東京電力ホールディングス株式会社

福島第一原子力発電所 特定原子力施設に係る実施計画の  
変更認可申請（吸着塔の第二セシウム吸着装置及び第三セシ  
ウム吸着装置での再利用）に係る審査について

令和3年1月29日

原子力規制委員会

図1 吸着塔再利用のイメージ図

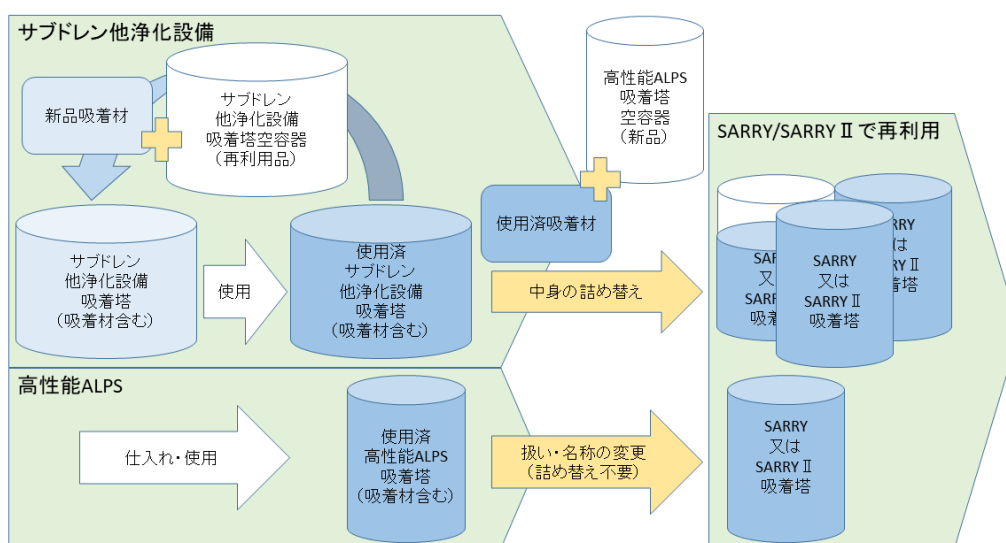
使用済吸着塔の発生量抑制を目的として、高性能多核種除去設備（以下「高性能ALPS」という。）において発生する使用済吸着塔及びサブドレン他浄化設備において発生する使用済吸着材を第二セシウム吸着装置（以下「SARRY」という。）及び第三セシウム吸着装置（以下「SARRY II」という。）で再利用する。具体的には、以下のとおり（図1参照）。

- 高性能ALPSの使用済吸着塔は、SARRY又はSARRY IIと接続する取合部を新たに製作することにより、吸着材を含む吸着塔ごと再利用を行うこと。
- サブドレン他浄化設備の使用済吸着塔は、使用済吸着材のみを抜き出し、空の高性能ALPS吸着塔容器に充填すること（以下「詰め替え」という。）により、高性能ALPSの使用済吸着塔と同様に再利用を行うこと。

また、吸着材を抜き出して空になったサブドレン他浄化設備の吸着塔容器は、新品の吸着材を充填し、サブドレン他浄化設備にて再利用すること。
